Lene Stegemejer
Dir: 79755683
Mob:
e-mail:
Lene.Stegemejer
@Hedensted.dk
Sagsnr. 01.02.05-P16-6-13

Supplerende høring til lokalplanforslag 1079 for den sydlige del af Bygmarken i Hedensted

På nedstående skitse er ændringerne tegnet ind på en illustrationsplan.

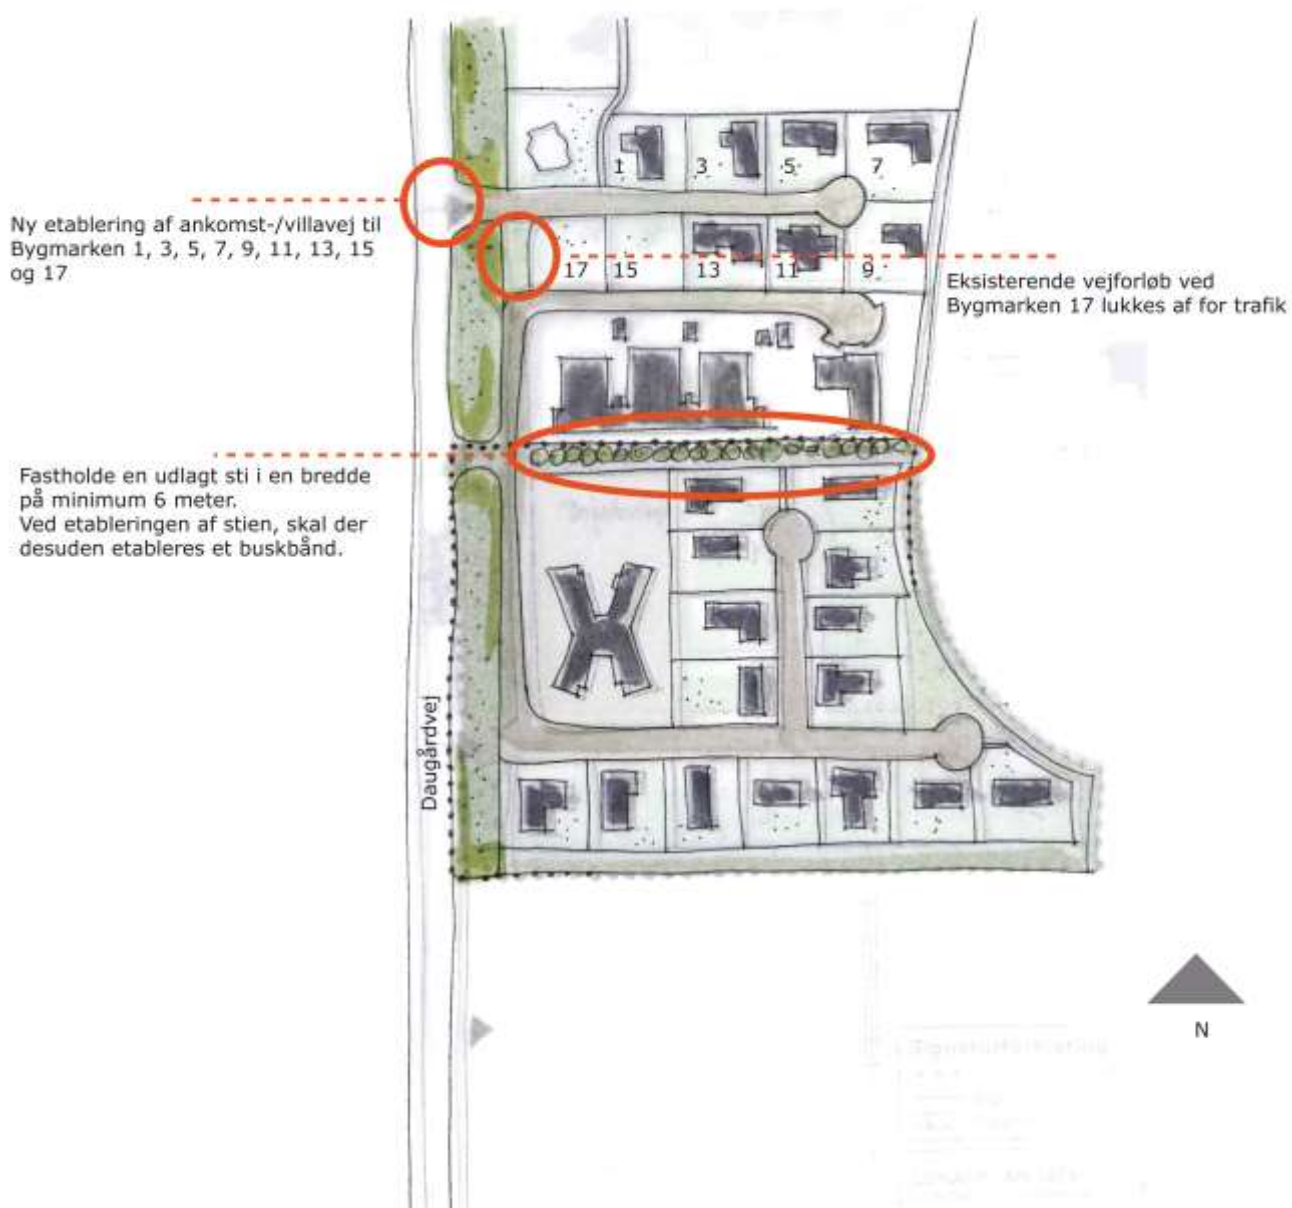
Hedensted Kommune har udarbejdet et ændringsforslag, som indebærer etablering af en selvstændig ankomst-/villavej til Bygmarken 1, 3, 5, 7, 9, 11, 13, 15 og 17. Det eksisterende vejforløb ved Bygmarken 17 foreslås lukket af for trafik.

Der fastholdes en udlagt sti i en bredde på minimum 6 meter mellem den eksisterende institution "Bo-Hedensted afd. Bygmarken" og det nye bofællesskab. I forbindelse med etableringen af stien, skal der desuden etableres et buskbånd, som skal imødekomme indsigelserne samt sikre tilplantning i området.

Indkørslen til det nye bofællesskab forudsættes justeret og gjort 0.5 meter bredere.
